改善箇所説明図

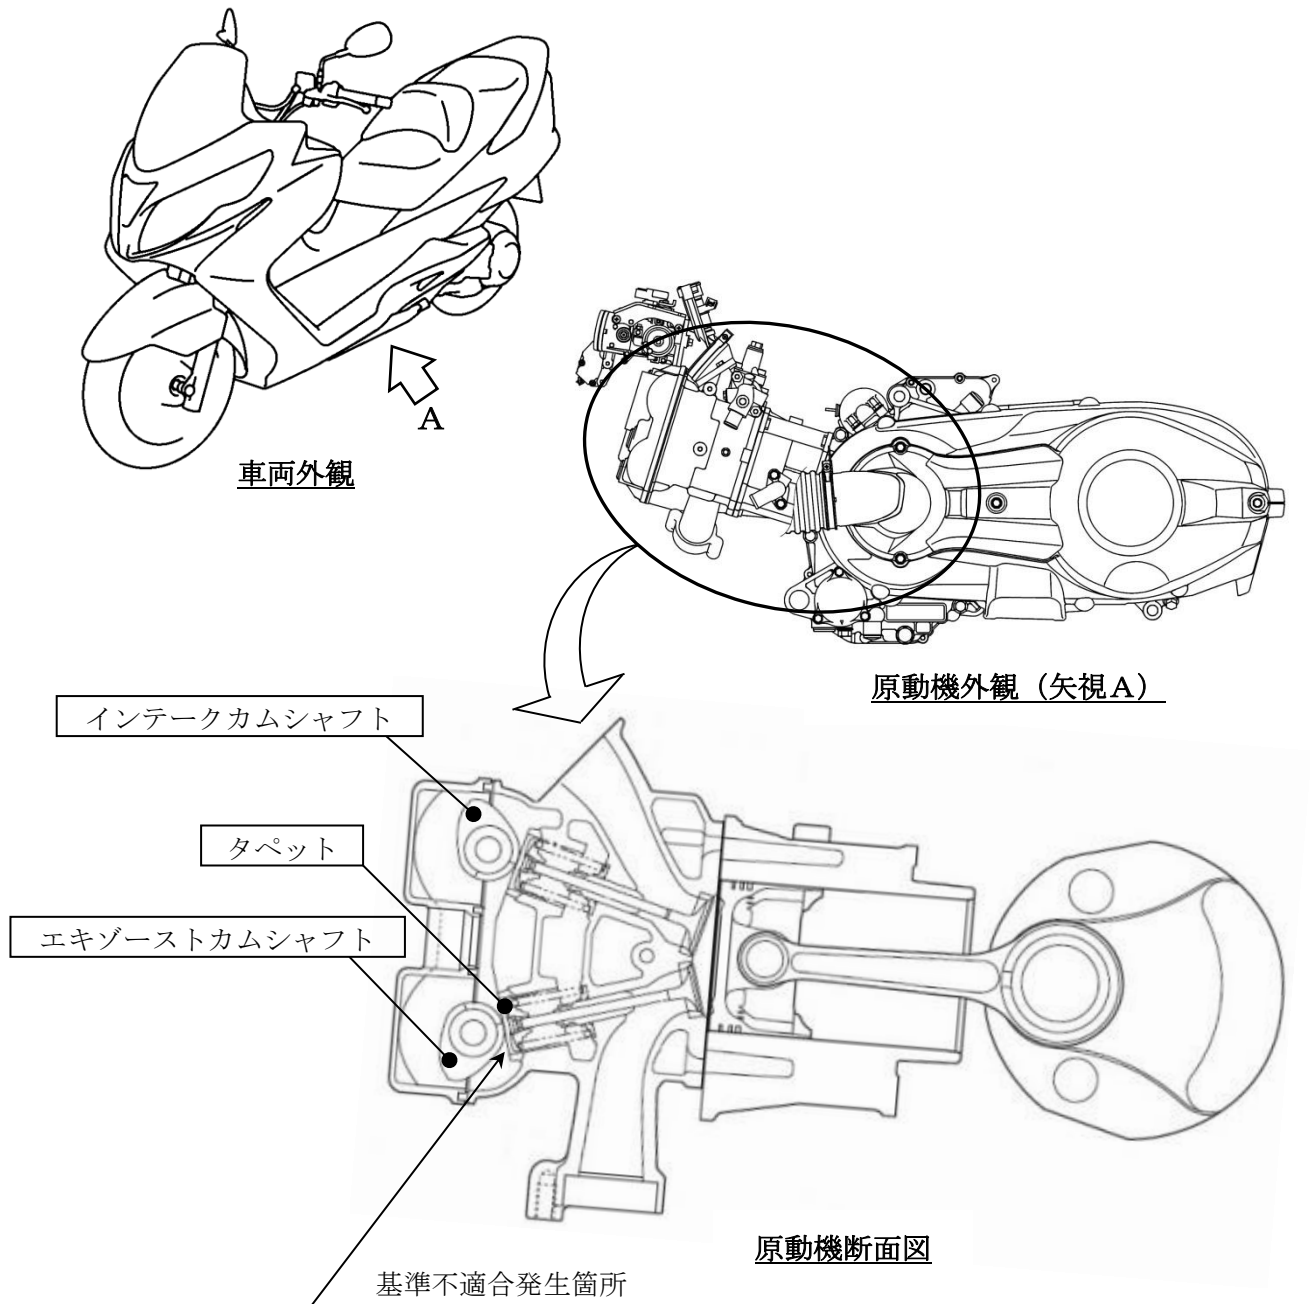
原動機において、タペットの熱処理及びシリンダヘッドの組付工程が不適切なものがある。そのため、タペットとカムシャフトの間に異物が混入すると、タペットが異常摩耗して異音が発生し、そのままの状態で使用を続けると、最悪の場合、走行中にエンジンが停止するおそれがある。

全車両、タペットクリアランスを点検し、クリアランスが規定値を超えているものは、タペット及びカムシャフトを対策品に交換する。
